# FACHÖFFENTLICHE ERGEBNISPRÄSENTATION ÜSIKO PHASE 2

Störfallanalyse:  $\Delta 22$  sowie Hinweise zu Brandschutz,  
Bodenverflüssigung und naturbedingten Einwirkungen

TEK-ES.2

Braunschweig, 23. Oktober 2024

Schaltschema der bordfesten HRD-Löschanlage für den BETW – Einbauraum vorne

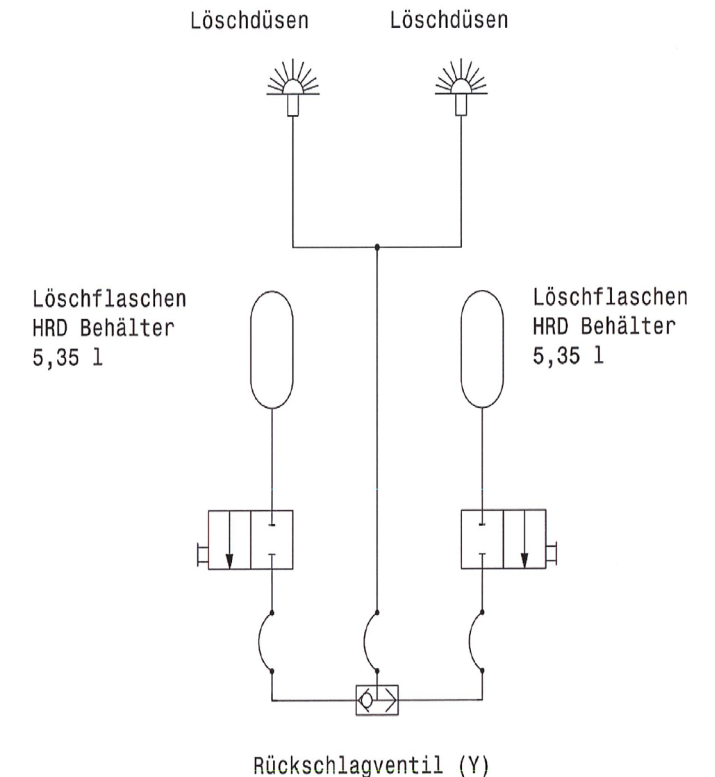
*Zum Schutz von Fahrzeugen und Motorbereichen sollten neben bekannten HRD-Löschanlagen auch alternative Löschsyste (mit Wasser bzw. Aerosolen), teilweise wegen ihrer einfacheren Handhabung im Bergbau, eingesetzt werden. Der Nachweis der Löschwirksamkeit der Löschsyste sollte mittels dem neu entwickelten Prüfverfahren (PV) geführt werden, welches dem heutigen Stand von Wissenschaft und Technik entspricht.*

## 2. Nachweisführung der Löschwirksamkeit mittels dem neuen PV SP Method 4912 (Stand von W & T)

- Das neue PV berücksichtigt Wettergeschwindigkeiten von max. 3 m/s. Die maximalen Wettergeschwindigkeiten in befahrenen Strecken betragen jedoch bis zu 6 m/s (EU 284), was durch das neue PV nicht abgedeckt ist.
- Mit Gas oder Feinsprühtechnik arbeitende Löschsysteme haben bei der offenen Bauweise von Untertagefahrzeugen und den hohen Wettergeschwindigkeiten aufgrund ihrer Strömungsempfindlichkeit Probleme, eine löschwirksame Konzentration aufzubauen.
- HRD-Löschsysteme mit Pulver haben rasche Wirksamkeit in wenigen Sekunden, sind zuverlässig und sind durch das LBEG anerkannt.
- Auf den Nachweis der Löschwirksamkeit des HRD-Löschsystems nach dem neuen PV kann aus den o. g. Gründen verzichtet werden, da HRD-Löschsysteme für diese Einsatzbedingungen nach wie vor Stand von W&T sind.

- Der Wechsel zu einem anderen Löschsystem bringt keinen sicherheitsrelevanten Mehrwert.
- HRD-Löschsysteme sind nach wie vor Stand von W & T, und werden daher weiterhin zum Einsatz kommen.
- Der Hinweis wurde vollumfänglich berücksichtigt.
- Die Sicherheitsrelevanz ist ausgeschlossen. Weiterer Überprüfungs- / Anpassungsbedarf besteht nicht.

Gastemperatur am Container

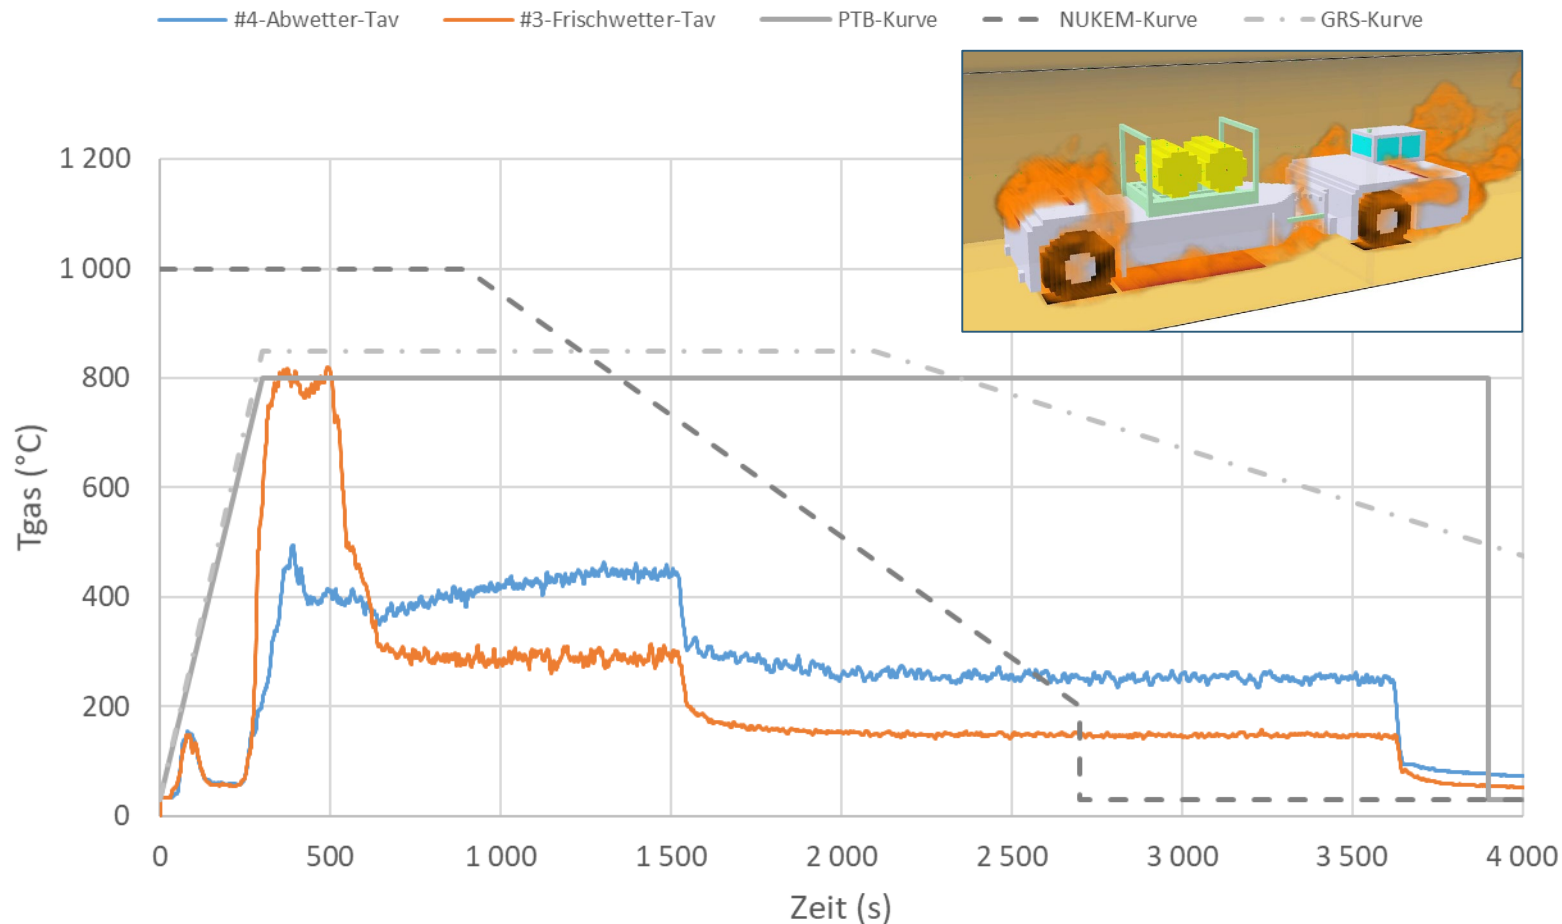
*Zusätzliche brandschutztechnische Untersuchung für den elektrischen Betrieb des Transportwagens*

- *Validierung der PTB-Kurve als konservative Lastannahme.*
- *Berücksichtigung der Auswirkungen des ventilationsgesteuerten Brandes.*
- Die Umrüstung auf einen batterieelektrischen Einlagerungstransportwagen stellt eine unwesentliche Veränderung dar.
- Die entstehenden Brandgastemperaturen an den Abfallgebinden sind durch die PTB-Kurve abgedeckt.
- Die Auswirkungen des ventilationsgesteuerten Brandes wurden mit berücksichtigt.
- Das Delta wurde vollumfänglich berücksichtigt.
- Die Sicherheitsrelevanz ist ausgeschlossen. Weiterer Überprüfungs-/ Anpassungsbedarf besteht nicht.

- thermischen Auslegungsstörfall unter Tage: Vollbrand des TW, Brand von 800 °C über eine Stunde (graue „PTB-Kurve“).
- gestrichelte graue „NUKEM-Kurve“ und „GRS-Kurve“ sind durch PTB-Kurve grundsätzlich mit abgedeckt.
- Mit Fire Dynamics Simulator berechnete Gastemperaturen am Gebinde liegen deutlich unter der PTB-Kurve.
  - orangene Kurve mit Annahmen aus PFV gerechnet
  - blaue Kurve mit tatsächlichen Gegebenheiten im Einlagerungsfeld 5/1 gerechnet
- 800 °C nur für etwa 250 s erreicht im konservativsten Fall des thermischen Durchgehens aller 4 Traktionsbatterien gleichzeitig
